TECHNICAL SERVICE BULLETIN

Technical Service Bulletin: 426-1634

Forest River is alerting you to an issue involving certain 2023 Pause PETXC20.2 and PETXC20.3 Travel Trailer Recreational Vehicles. Please see the information below, which describes the issue and provides you with details on the steps you should take to have your vehicle repaired.

TECHNICAL SERVICE BULLETIN 426-1634 REMEDY INSTRUCTIONS

STEP 3

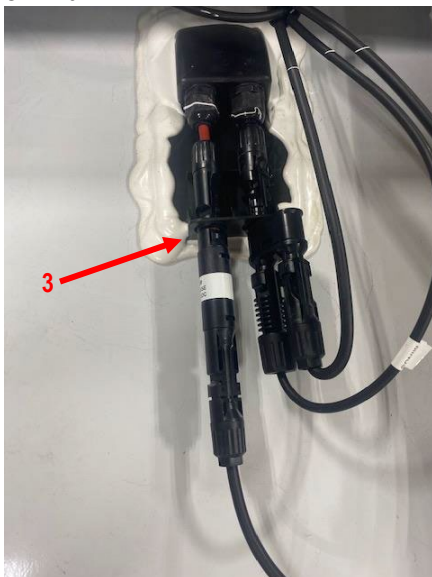
A 10AMP fuse may have been installed for over-current protection whereas a 30AMP fuse should have been installed, causing the solar panels to fail charging the battery bank.

STEP 3: DISCONNECT THE 10 AMP FUSE FROM THE POSITIVE (RED) SOLAR PANEL PORT CONNECTION BY DEPRESSING THE TABS LOCATED ON THE END OF THE FUSE (FIGURE A);
